Logistics Centre 1220

lekningnummer:	datum:
A 102	27.11.2017

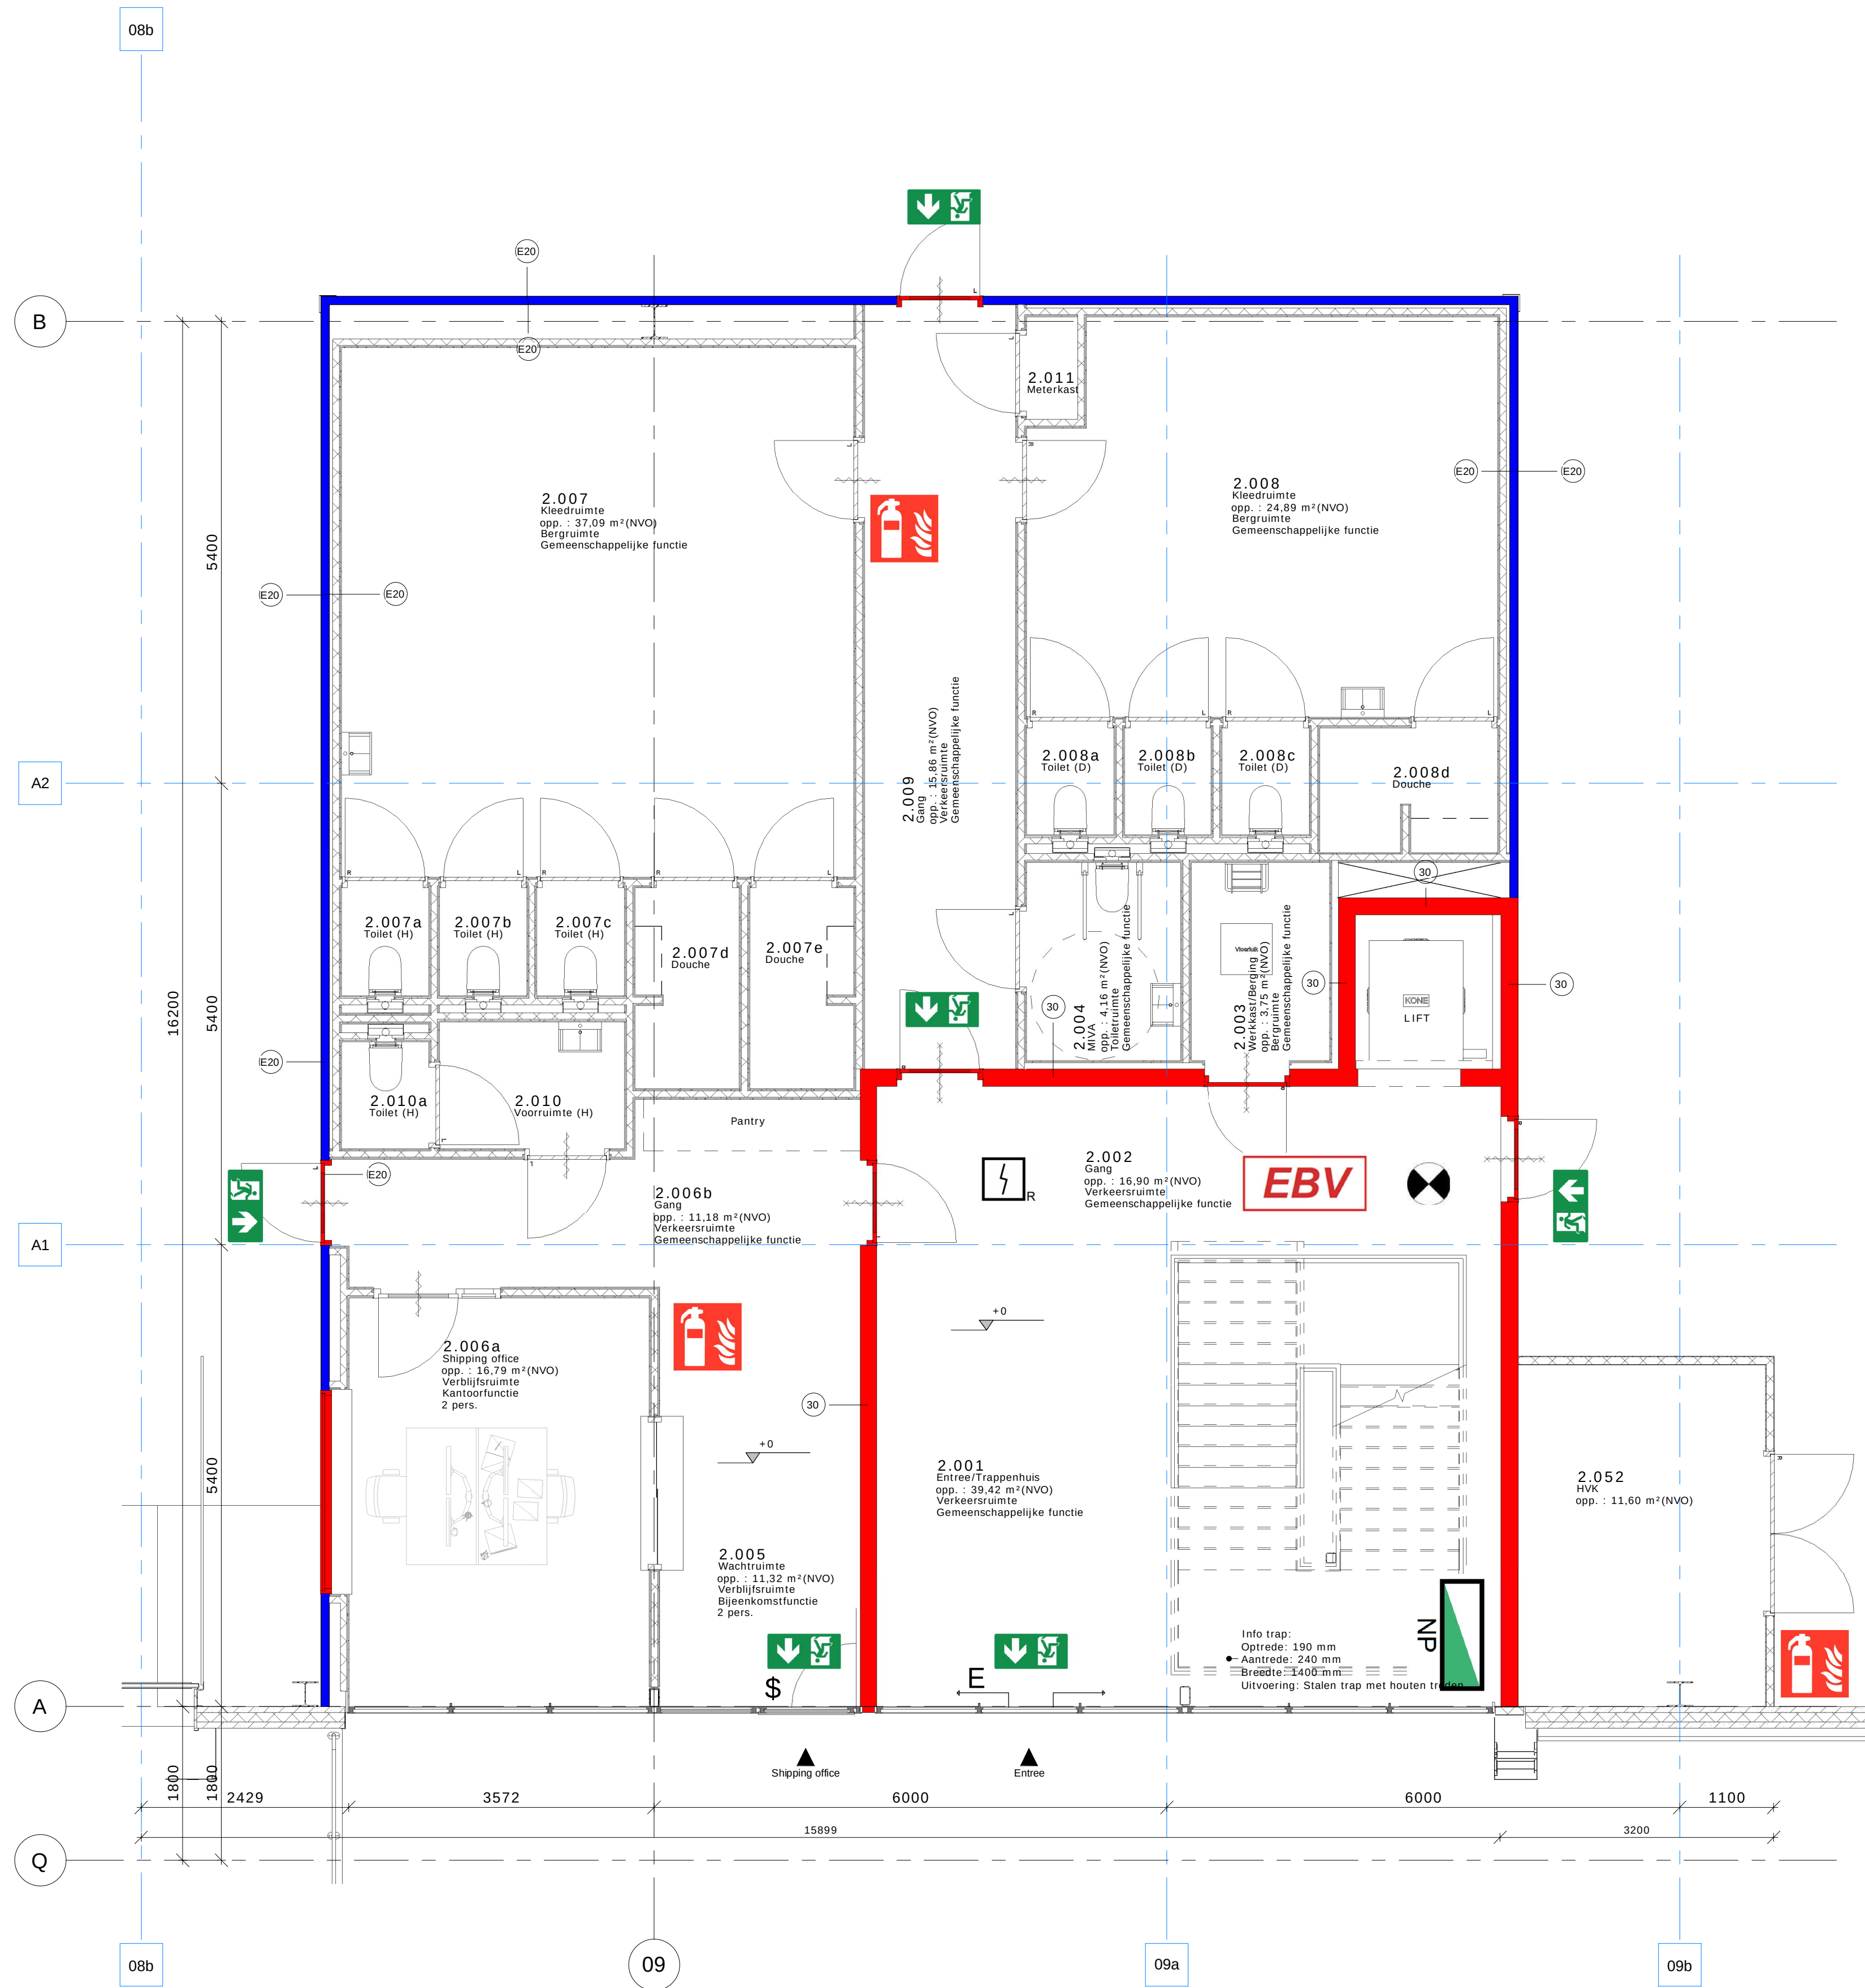
Wijziging A: aanpassing tbv opmerkingen brandweer
